From: "5.1.2,e" <5.1.2,e@waternet.nl>
Sent: Sun, 9 Oct 2022 13:11:20 +0200
To: "5.1.2,e" <5.1.2,e@amsterdam.nl>
Subject: RE: Adviesverzoek

Onderwerp: Amsterdam - advies ondergronds bouwen

Wij hebben een aanvraag in behandeling voor veranderen en vergroten van de begane grond van de woning en het creëren van een insteekverdieping, op de locatie 5.1.2.e 5.1.2.e Amsterdam

Leger profiel en profiel van vrije ruimte in geval van een waterkering met een 'vergrote kernzone in het vlakke achterland achter de teen'

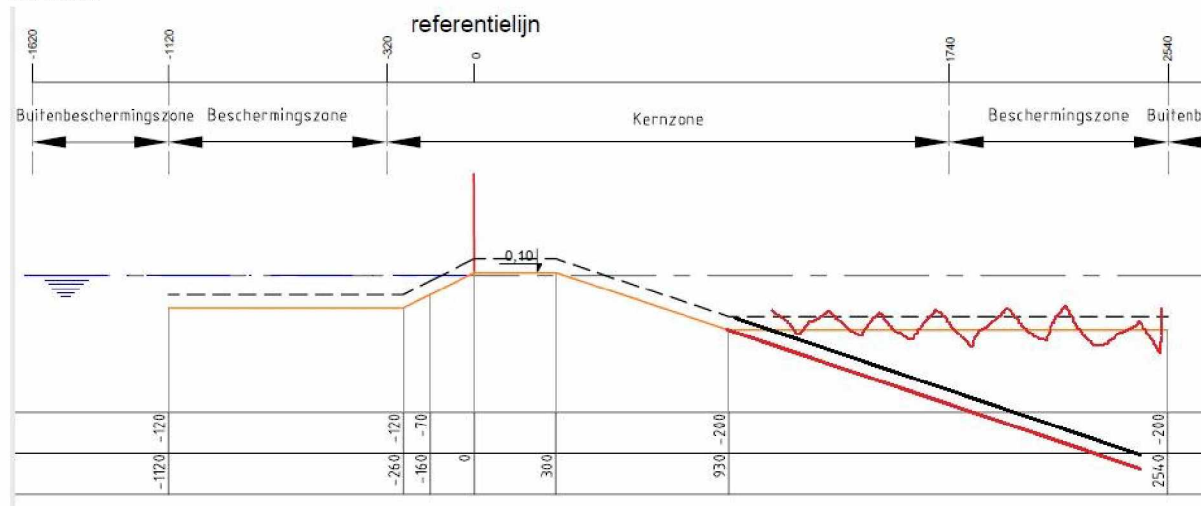
Voor het kunnen verlenen van de vergunning is het belangrijk dat de begane grond, inc. fundering (afgezien van de heipalen) niet binnen het leggerprofiel (rode lijn) en profiel van vrije ruimte (gestippelde zwarte lijn) van de kering komt.

-In dit leggerprofiel ligt in het horizontale gedeelte het leggerprofiel op 2m – NAP en het profiel van vrije ruimte op 1,5m - NAP, terwijl het maaiveld o.b.v. AHN op 3,4m – NAP ligt. Op basis van onze papieren doorsnede van de dijk ligt onze dijk dus 1,4m (of 1,9m) hoger dan het maaiveld. Dit zou in normale gevallen betekenen dat er t.h.v. het huis niet gebouwd of gegraven mogen worden op die plek want dan zit je (altijd) in het leggerprofiel en profiel vrije ruimte van onze kering.

Echter ga ik o.b.v. van de beleidsregels vanuit dat dit een kering betreft met een 'vergrote kernzone in het vlakke achterland achter de teen' zie beleidsregel 1.1 punt 'f' uit de Keur beleidsregels AGV 2019. In dit geval komt het erop neer dat de schuine lijn van het leggerprofiel (dunne rode lijn) en profiel van vrije ruimte (dunne zwarte gestippelde lijn) doorgetrokken moet worden met dezelfde helling (talud), zie onderstaande afbeelding. In dit geval is de talud van de kering 1:3, dus t.h.v. de voorgevel van 5.1.2.e (grofweg 25m afstand van de referentielijn) zou o.b.v. deze regel het leggerprofiel op ruim 7m – NAP liggen en het profiel van vrije ruimte op ruim 6,5m – NAP.

Aangezien het maaiveld op 3,4m – NAP ligt en de onderkant van de nieuwe vloer op niet veel meer dan 1,2m onder maaiveld worden uitgevoerd (plus wat graafwerk) wordt er tot maximaal 5m – NAP gegraven, wat minimaal 1,5m boven het profiel van vrije ruimte is (dikke zwarte lijn). Hiermee komt de nieuwe vloer dus niet in de kering te liggen en is daarmee vergunbaar.

Op basis van bovenstaande snelle inschatting zijn de werkzaamheden dus vergunning plichtig en ga ik er voor als nog vanuit dat we deze werkzaamheden kunnen vergunnen. Definitief besluit volgt uiteraard uit een vergunning.

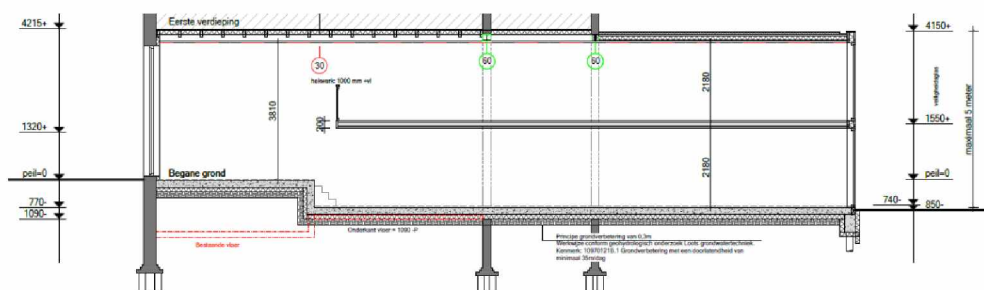
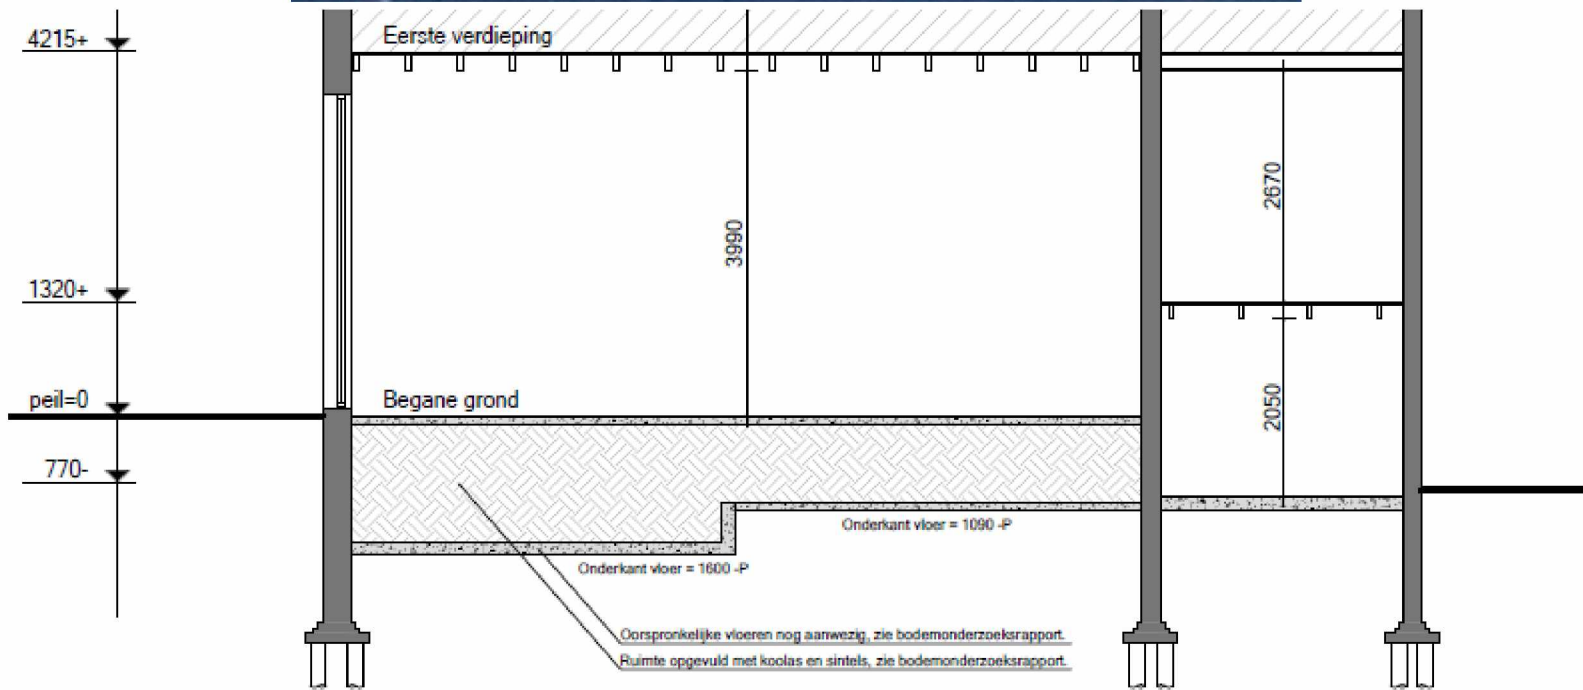
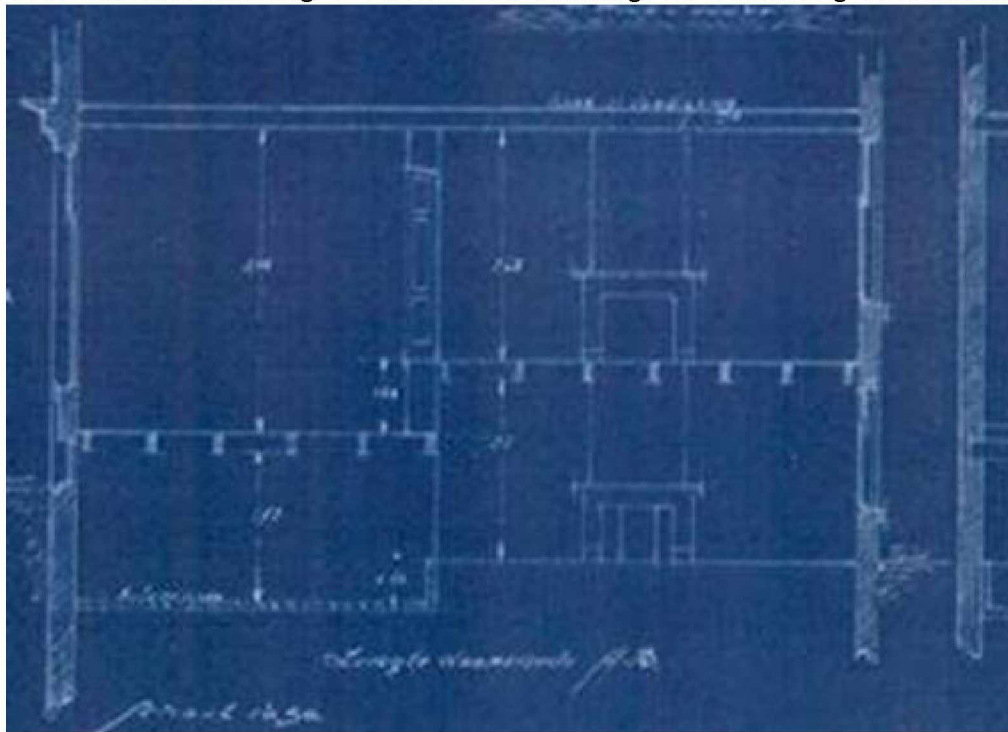
In het bestemmingsplan "Don Bosco en Park Frankendael" geldt dat "de oppervlakte, voor zover gelegen op of onder peil, niet worden uitgebreid" ter plaatse van de aanduiding "waterstaat waterkering". Deze aanduiding bevindt zich tm ongeveer 6 meter achter de voorgevel.

Mogelijk is er strijd met dat artikel, omdat de vloer en daarmee ook de meetpositie waar de oppervlakte (GO/BVO etc) wordt gemeten wordt verlaagd. Deze vloer ligt onder Peil, dus kan er mogelijk sprake zijn van een uitbreiding van de oppervlakte op, of onder Peil. Al lijkt er geen sprake te zijn van een toename van de oppervlakte door de verlaging van de vloer binnen de aanduiding "Waterstaat – Waterkering". (Er wordt geen extra oppervlakte gerealiseerd door de verlaging)

Met Ruimtelijke ordening is afgestemd dat we dit gaan beoordelen als strijdig, omdat een eerdere vergunning is vernietigd vanwege een strijdigheid met dit artikel (plan is sindsdien opnieuw ingediend, maar de strijdigheid geldt dus mogelijk nog)

Deze afwijking kan slechts worden verleend, indien de waterstaatsbelangen dit gedogen. Alvorens toepassing te geven aan deze bepaling dient advies te worden ingewonnen bij het Hoogheemraadschap Amstel, Gooi en Vecht
